改善箇所説明図 ②

改善措置の内容

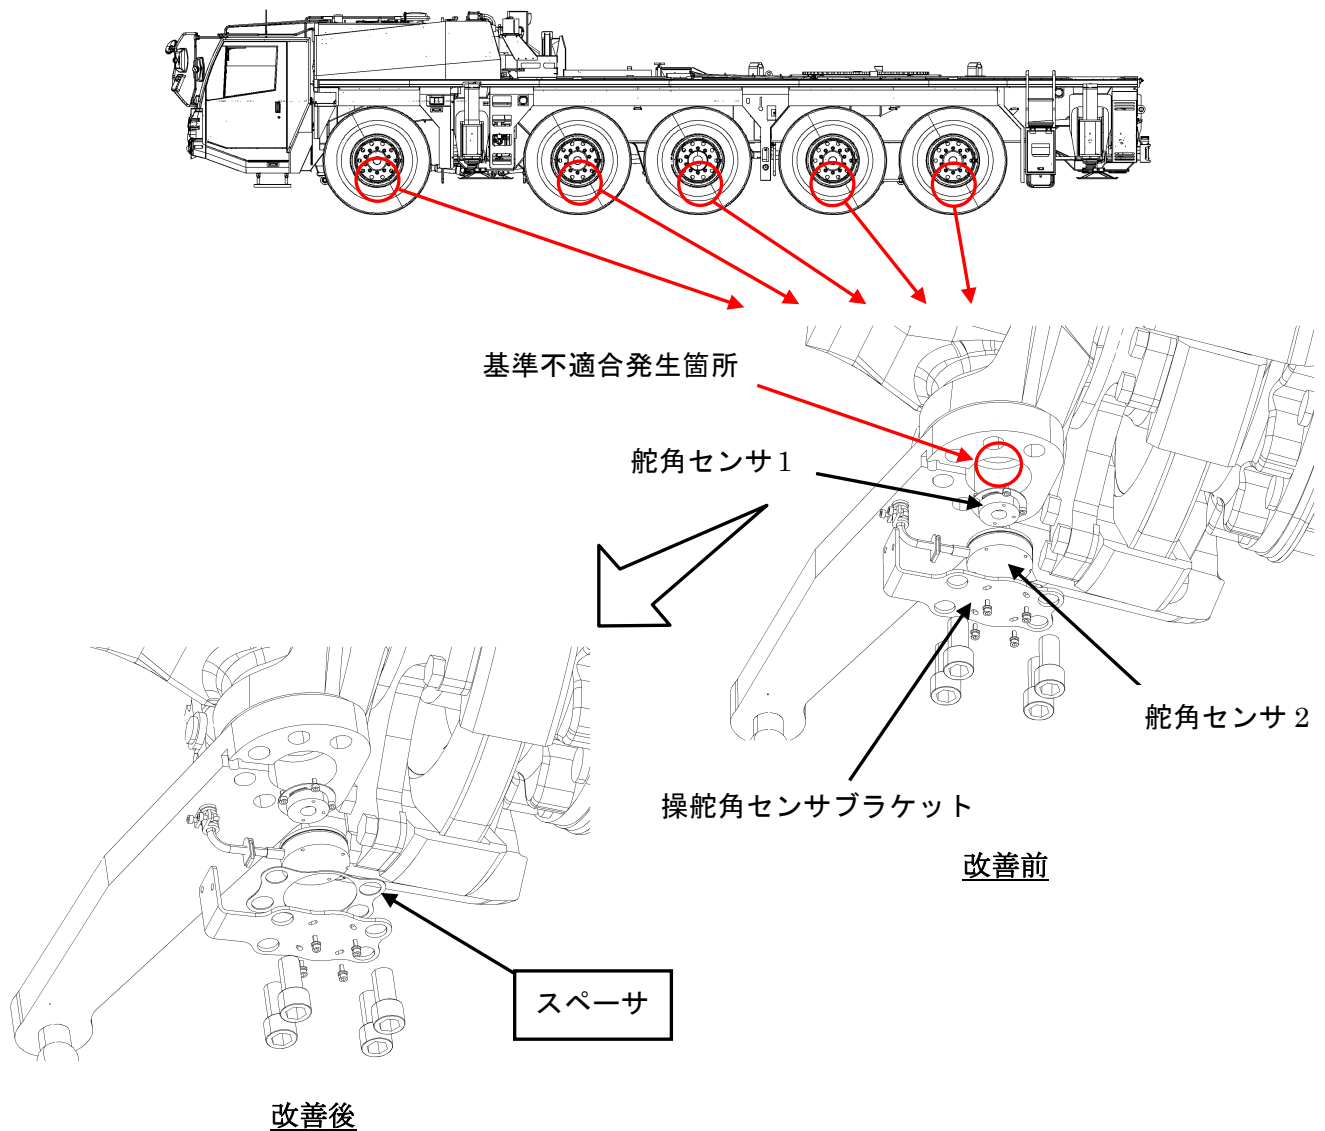
クレーン用台車のかじ取装置において、舵角センサの取り付け指示が不適切なため、舵角センサ同士が干渉することがある。そのため、センサが正常に機能せず、最悪の場合、運転者の意思に反した操舵をするおそれがある。

全車両、1軸,2軸,3軸,4軸及び5軸のキングピン軸の突出し寸法を測定し、基準寸法に適合していない軸に対してスペーサを追加し基準寸法に適合するようにする。舵角センサが損傷している場合は、舵角センサー式を交換する。

注 : は、追加する部品を示す。
